HVIDBOG

MILJØKONSEKVENSRAPPORT
LOKALPLAN NR. 1234

BIOGASANLÆG VED VEMMELØSEVEJ, DALMOSE

Illustration af 10 m bredt beplantningsbælte med lav- og tæt buskbeplantning kombineret med en træbeplantning.

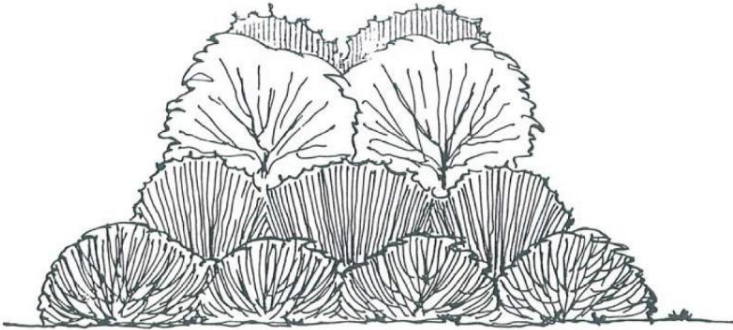
7.2 Der nævnes i dette afsnit at der skal holdes en afstand til skel på 7 meter. Kunne dette øges til f.eks. 20 meter?

Planafdelingen indstiller, at lokalplanens § 9.1 tilpasses så bestemmelsen får følgende ordlyd:

”Der udlægges et areal til et 10 m bredt beplantningsbælte som vist på kortbilag 3, bestående af en blanding af træer og buske så randbeplantningen fremstår som et tæt plantebælte fra bund til top.

Beplantning af plantebæltet skal ske med hurtigt voksende hjemmehørende og egnskarakteristiske træer og buske, hvor træer kan opnå en højde på min. 20 m. En liste over hjemmehørende og egnskarakteristiske træer og buske fremgår af bilag 7.”

I vignetten til § 9.1 tilføjes en illustration med forklaringstekst:

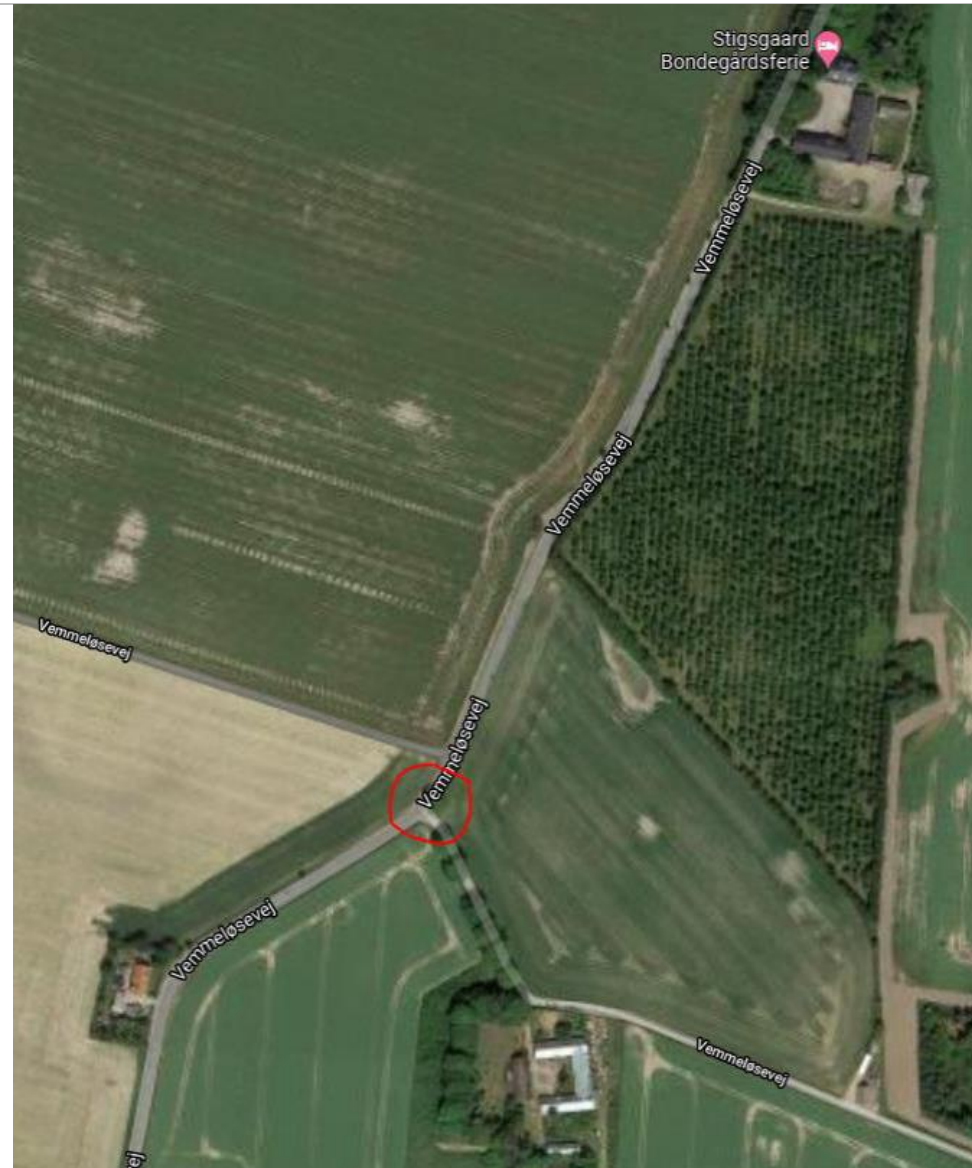
Kortet er fra Vemmeløse. Den øverste markering viser et hushjørne, som ligger meget tæt på vejkanten.

Den nederste markering viser de 2 busstoppesteder.

Som tidligere angivet vil Slagelse Kommune vurdere, om der er behov for supplerende trafikale foranstaltninger i takt med den øgede trafik.

Figur 16.3.

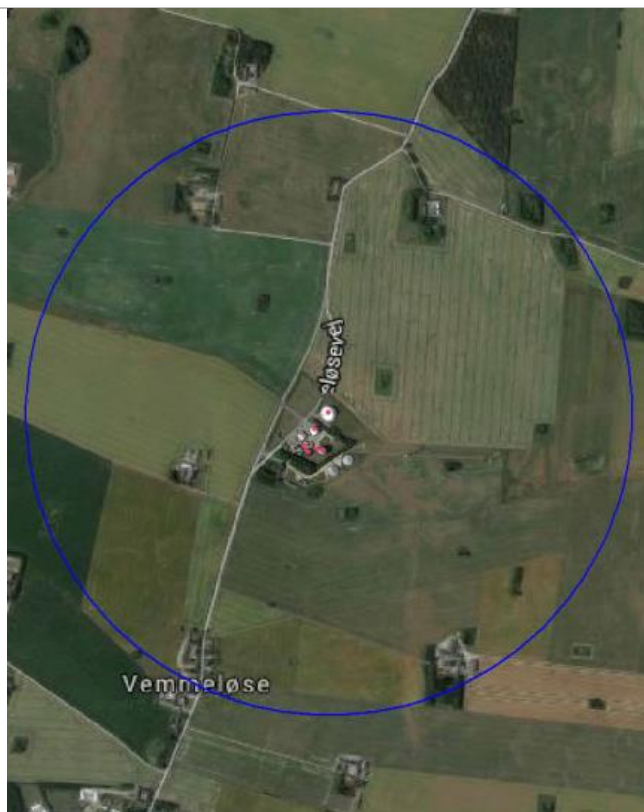
I forhold til miljøkonsekvenser bemærker DG mht. sikkerhed, at der beskrives en risikozone med maksimal sikkerhedsafstand, hvor hele Vemmeløse by er beliggende i. Mener ikke, at man ved udvidelse kan forsvare, at en landsby ligger inden for en zone, hvor man ikke ved, hvad der kan ske, hvis det værst tænkelige uheld sker på Hashøj biogas. Mener, at man som minimum bør følge Miljøministeriets anbefalinger for minimumsafstande til bebyggelse ved planlægning af det nye anlæg.

I forhold til bemærkningen om sikkerhed og risikozone henvises til besvarelse af høringsvar fra Lars Kyhl vedr. fare ved eksplosion.

Illustration af 10 m bredt beplantningsbælte med lav- og tæt buskbeplantning kombineret med en træbeplantning.

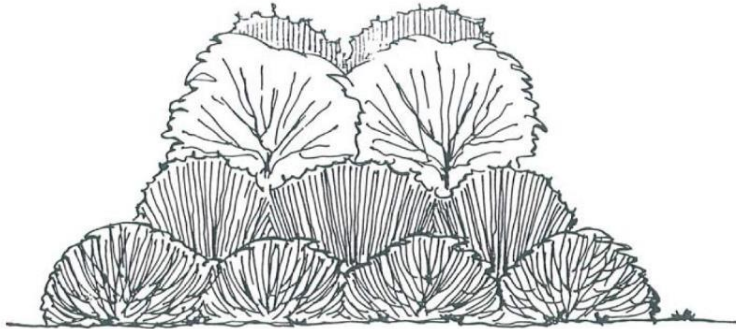
DG bemærker i forhold til landskabelig påvirkning, at 30 meter høje bygninger ikke dækkes sådan lige og fastholder, et mørkegrønt farvevalg af den høje bygningsmasse, og at der skal anvendes hurtiggroende træarter og buske til at skærme området.

Planafdelingen indstiller, at lokalplanens § 9.1 tilpasses så bestemmelsen får følgende ordlyd:

”Der udlægges et areal til et 10 m bredt beplantningsbælte som vist på kortbilag 3, bestående af en blanding af træer og buske så randbeplantningen fremstår som et tæt plantebælte fra bund til top.

Beplantning af plantebæltet skal ske med hurtigt voksende hjemmehørende og egnskarakteristiske træer og buske, hvor træer kan opnå en højde på min. 20 m. En liste over hjemmehørende og egnskarakteristiske træer og buske fremgår af bilag 7.”

I vignetten til § 9.1 tilføjes en illustration med forklaringstekst:

Illustration af 10 m bredt beplantningsbælte med lav- og tæt buskbeplantning kombineret med en træbeplantning.

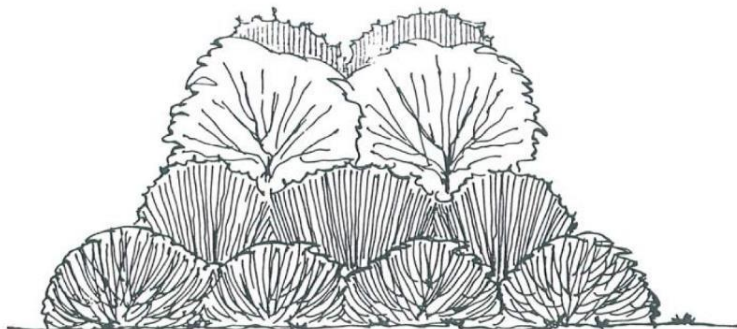
Danmarks Naturfredningsforening (DN) bemærker i forhold til 9.1 Beplantningsbælte, at DN er af den opfattelse at et kun 7 m bredt beplantningsbælte omkring et så dominerende anlæg i det åbne land er alt for smalt.

DN mener, at til et anlæg som lokalplanen giver mulighed for bør bredden som minimum være 20 - 25 m.

Planafdelingen indstiller, at lokalplanens § 9.1 tilpasses så bestemmelsen får følgende ordlyd:

”Der udlægges et areal til et 10 m bredt beplantningsbælte som vist på kortbilag 3, bestående af en blanding af træer og buske så

randbeplantningen fremstår som et tæt plantebælte fra bund til top.

Beplantning af plantebæltet skal ske med hurtigt voksende hjemmehørende og egnskarakteristiske træer og buske, hvor træer kan opnå en højde på min. 20 m. En liste over hjemmehørende og egnskarakteristiske træer og buske fremgår af bilag 7.”

I vignetten til § 9.1 tilføjes en illustration med forklaringstekst:

Kort 1: Markør 1 er forslag til placering af biogasanlæg på et areal i erhvervs- og landzone og Markør 2 er forslag på erhvervsareal

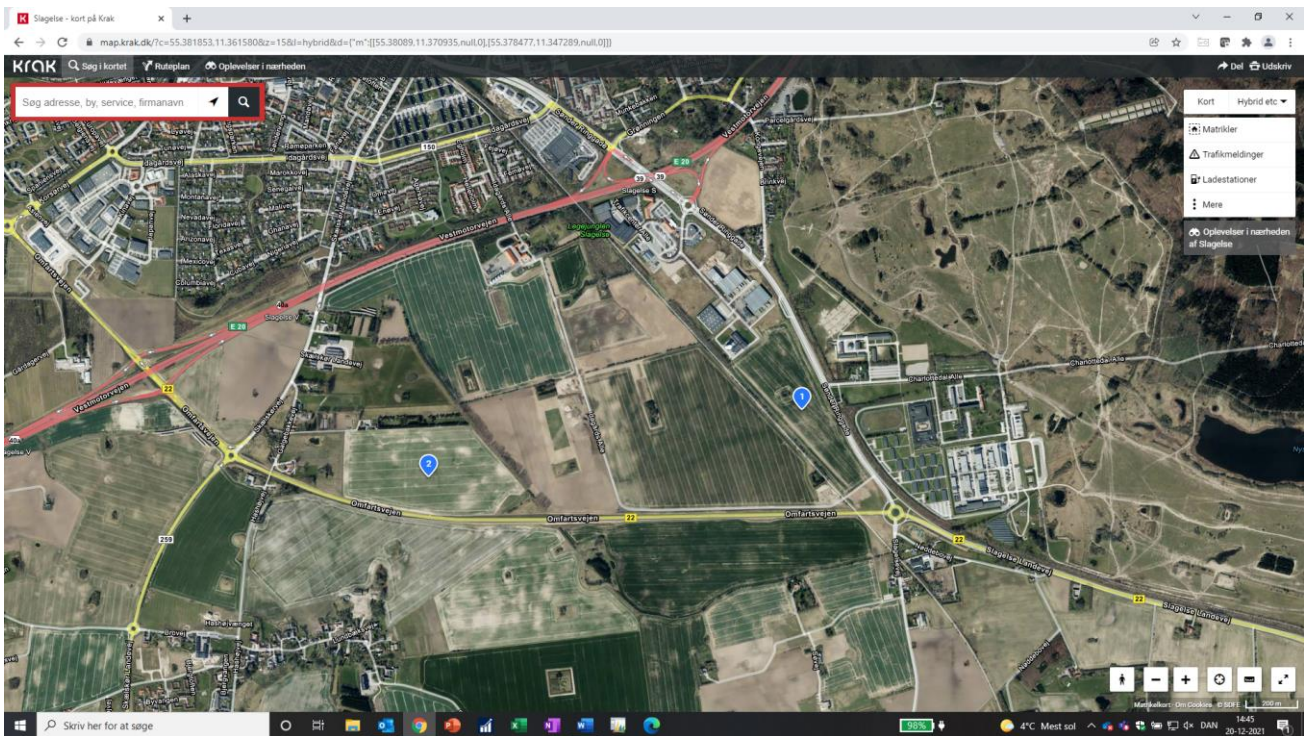
En placering, der lever op til ovenstående, kunne være på arealet syd for SK Forsynings fjernvarmeanlæg ved Slagelse markeret med "blå markør 1" på nedenstående Kort 1. Det areal er – som det fremgår af Kort 2 – delvist erhvervs- og landzone. Alternativ placering kunne være på arealet markeret med "blå markør 2" på Kort 1, som udelukkende er erhvervszone. Hvis etablering af et biogasanlæg skal ske i landzone og landzonedelen af arealet ved "blå markør 1" ikke er stort nok, så må kommunen foreslå andre landzonearealer i nærområdet til dette forslag.
